島根原子力発電所 2号炉 審査資料	
資料番号	EP-061 改 45(説 3)
提出年月日	令和 2 年 5 月 7 日

島根原子力発電所 2号炉 可搬型重大事故等対処設備保管場所 及びアクセスルートについて

令和 2 年 5 月
中国電力株式会社

図1 外装材の落下による影響評価

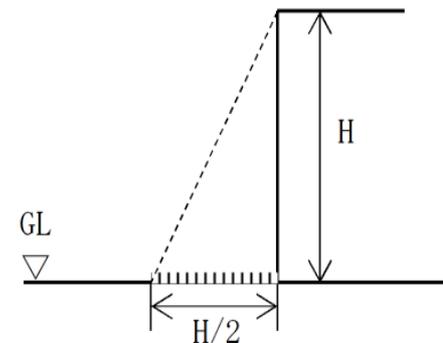
外装材の落下による影響範囲の考え方を示すこと。また、外装材以外の落下を考慮していない理由を説明すること。

外装材の影響がある建物については、平成20年4月1日に国土交通省住宅局建築指導課長より出された、「建築基準法施行規則の一部改正等の施行について (技術的助言)」を参考に、建物高さの半分を影響範囲として設定している。
